Modulo per la presentazione delle osservazioni per i piani/programmi/progetti sottoposti a procedimenti di valutazione ambientale di competenza statale

ID: Codice procedura (ID_VIP/ID_MATTM):10844

Impianto per la produzione di energia elettrica da fonte eolica, costituito da 6 aerogeneratori della potenza complessiva di 37,2 MW, un sistema di accumulo da 25 MW e relative opere connesse in località "Rempillo" nel comune di Pitigliano (GR).

Immagine n. 5 Intervisibilità degli impianti eolici della provincia di Viterbo anche in quella di Grosseto, in particolare nel pitiglianese.

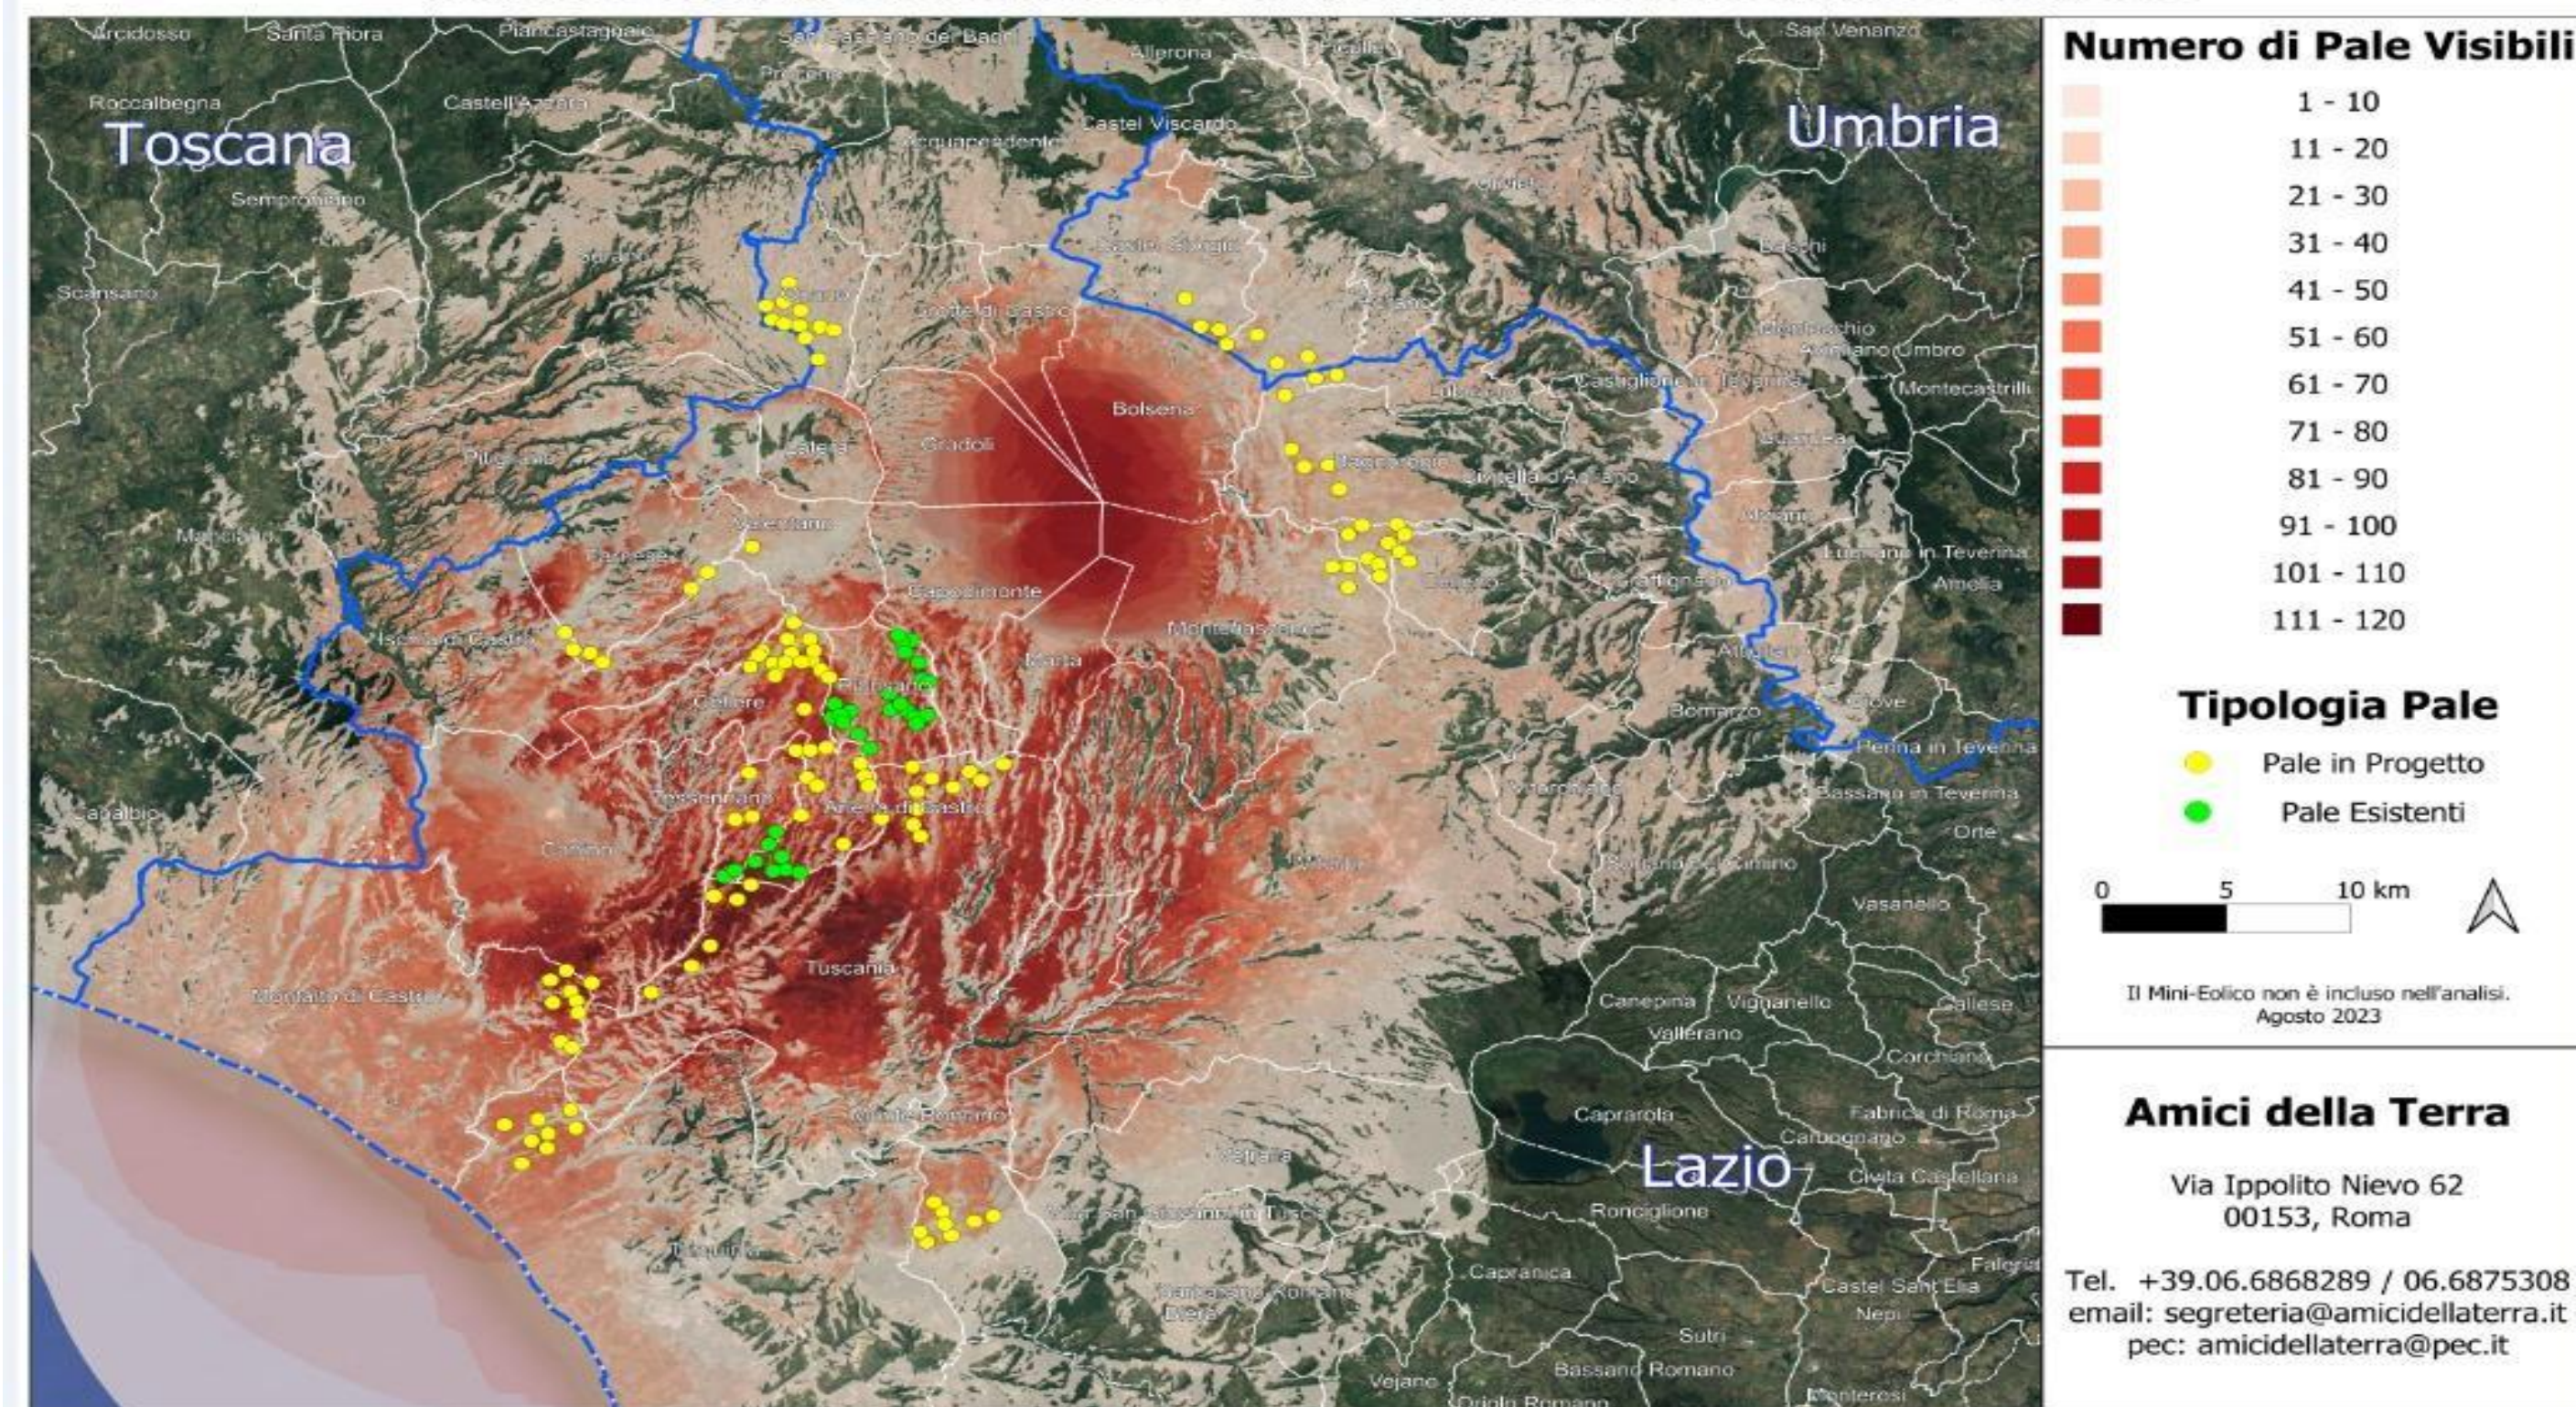
Quindi anche la Regione come Ente deputato dalla normativa nazionale a legiferare sulle aree idonee e non idonee si è espressa riguardo al fatto che abbia assolto ai doveri e alle quote stabilite dal PNIEC e in ambito regionale la provincia di Viterbo è stata quella con il più alto tasso di impianti FER tra tutte e quindi ormai satura ed il cumulo degli impianti FER installati, autorizzati e in progetto rappresenta una **elevata criticità per la sostenibilità ambientale di ulteriori eventuali iniziative**. L'impianto eolico “ Rempillo” pur essendo “esterno al confine provinciale e regionale ma nelle sue immediate vicinanze (a soli 100 metri i primi due aerogeneratori) oltre ad impattare sul territorio e sulle economie di tre Comuni del Lazio (Farnese, Valentano e Latera) si trova nelle fasce di rispetto dei Beni di notevole interesse pubblico come si è evidenziate nelle Osservazioni nn. 1 e 2 e crea anche degli impatti negativi anche sui beni naturalistici come verrà dettagliato nell'Osservazione n. 4. Inoltre andrebbe a sommarsi al già enorme cumulo di impianti eolici e fotovoltaici e geotermici che già creano una elevata criticità ambientale nella provincia di Viterbo e interferiscono anche con il territorio toscano come si può vedere dalle immagini nn. 4 e 5 dell'Allegato n. 1.
